Bau einer Einfeldturnhalle an der Gutenbergschule

Stellungnahme des Revisionsamtes zum Ergebnis der Plausibilitätsprüfung vom 11.03.2020 zur Revisionsnummer 20-40-005 zur SV-Nummer 20-V-40-0012

ERGEBNISBERICHT PLAUSIBILITÄTSPRÜFUNG

EINFELDTURNHALLE GUTENBERGSCHULE

Anlage 3

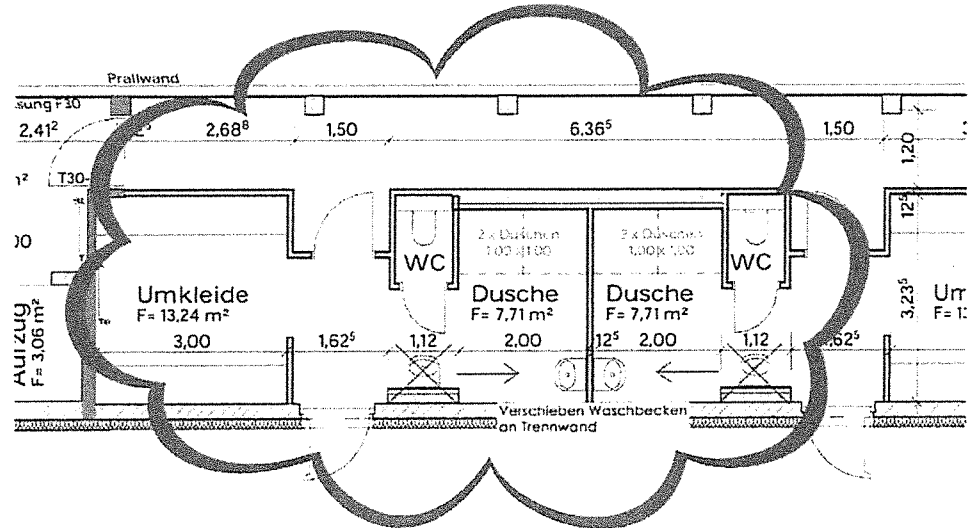
- Im EG könnte die Zusammenlegung der beiden Waschtische in den Duschbereichen, visavis an die Wand zwischen den Duschräumen gelegt werden. Hierdurch könnte die sehr beengte räumliche Situation vor den WC's etwas entspannt werden und die Installation wird vereinfacht **(s. Anlage 3)**.

Vorschlag zur eventuellen Verschiebung der Waschtische in den Umkleiden

Anlage 4

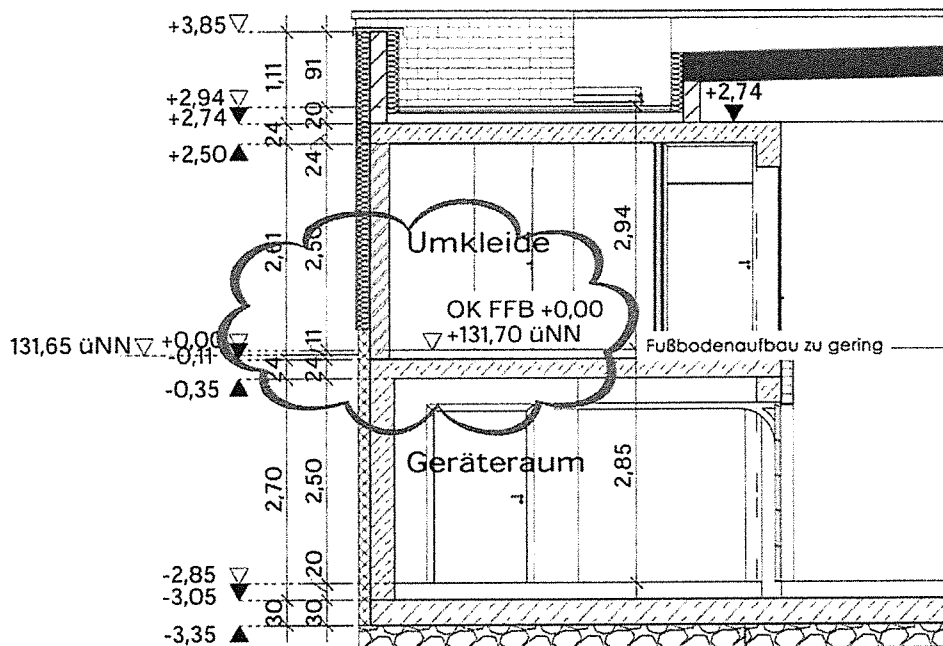
Die geplante Fußbodenaufbauhöhe im Duschbereich ist unter Berücksichtigung des Einbaus einer Fußbodenheizung und der Notwendigkeit eines herzustellenden Gefälles zu den Rinnen zu niedrig und muss angepasst werden.

Der Fussbodenaufbau ist für Fussbodenheizung und Gefälle zu gering

Anlage 5

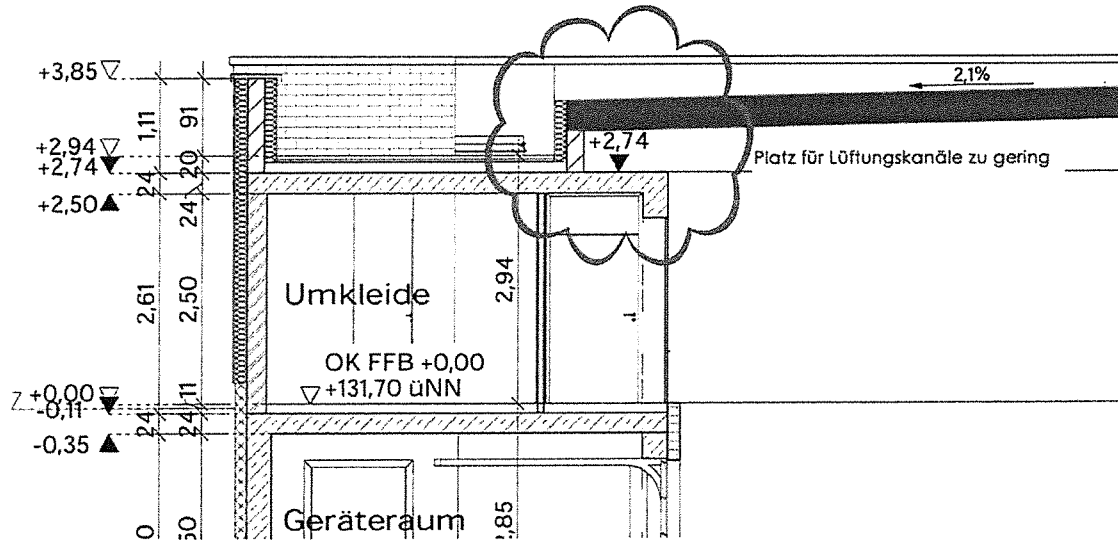
- Die Position der Lüftungsanlage, einschließlich seiner Kanäle auf dem tiefer liegenden Dach, ist seitens der Denkmalpflege erwünscht. Die in Grundriss und Schnitt dargestellte Einführung der Zuluft erscheint jedoch technisch, von der zur Verfügung stehenden Konstruktionshöhe am Dachrand der Halle nicht darstellbar (s. **Anlage 5**). Hier besteht Abstimmungsbedarf mit dem Architekten.
- Der Nachweis der benötigten Revisionsflächen für die Lüftungsanlage auf dem Dach sowie deren sichere Erreichbarkeit ist noch nachzuweisen.
- Die geplante Deflektorhaube befindet sich nahe an der Attika zum Schulgebäude. Erfahrungsgemäß handelt es sich bei diesen Geräten um sehr „unschöne“ technische Geräte, die gerade auch unter dem Aspekt des Denkmalschutzes, mit dem Planer Hochbau hinsichtlich seiner Auswirkung auf die Optik der Fassadengestaltung abgestimmt werden muss.

Durch den Zwischenraum zwischen OK Flachdach und UK Hallendach soll die Lüftung „eingefädelt“ werden. Der Platz reicht hierfür nicht aus.

Anhang 6

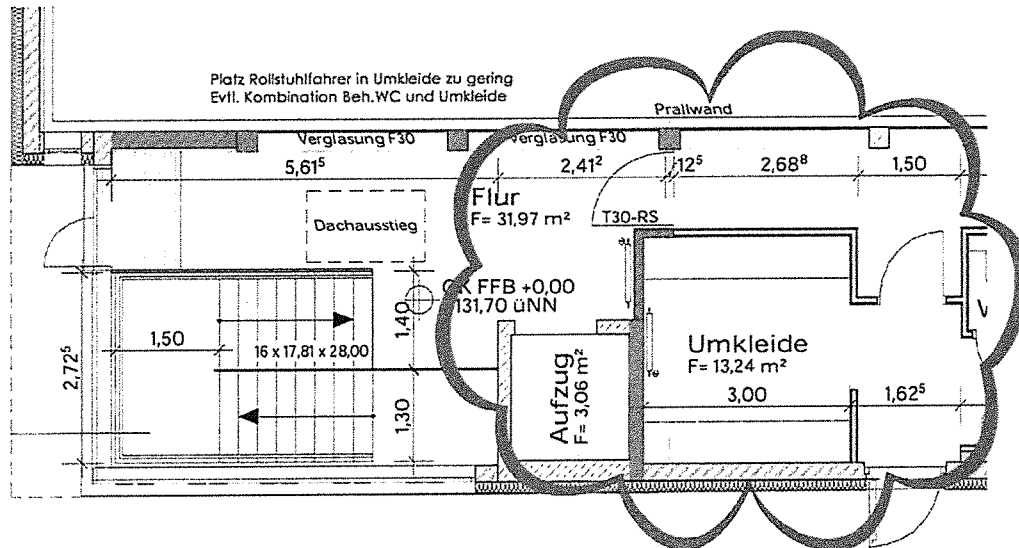
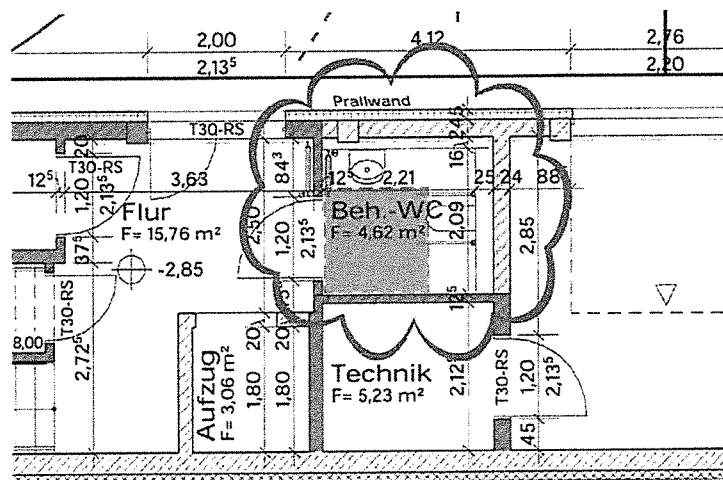
Einen Schwachpunkt stellt hingegen die Größe des Umkleidebereiches selbst dar. Die angebotene Raumgröße entspricht nicht den Anforderungen aus dem Handbuch für Sporthallen DIN 18032, ist aber dem zur Verfügung stehenden Baufeld geschuldet. Eine Nutzung durch Rollstuhlfahrer ist, selbst nur für den Fall des Umkleidens, eigentlich nicht möglich, daher müsste hierfür ein separater Umkleideraum geschaffen, oder mit dem barrierefreien WC kombiniert werden.

In den Umkleiden ist der Platz für einen Rollstuhlfahrer nicht wirklich gegeben.
Die T30-RS Flurtür sollte als DIN links ausgeführt werden.

Eventuell Vergrößerung des Behinderten WC um es mir einer Umkleidemöglichkeit kombinieren zu können.

Anhang 7

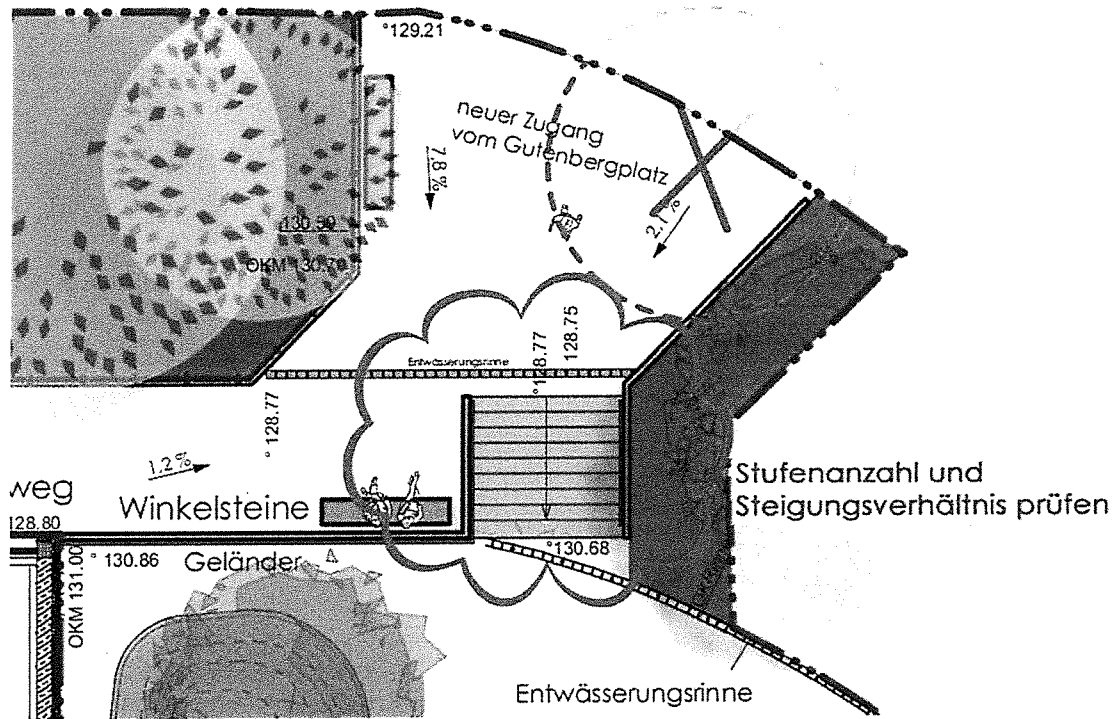
Der Höhenunterschied am neuen Zugang zwischen der Straße und der ersten Zwischenebene hat jedoch einen Höhenunterschied von $130,68 - 128,77 = 1,91$ M bei lediglich 9 Steigungen, was einer Steigung > 20 cm entspricht (s. Anlage 7). Dies ist zu prüfen, gegebenenfalls ist eine weitere Stufe einzuplanen.

Anzahl Stufen prüfen, Steigung > 20 cm
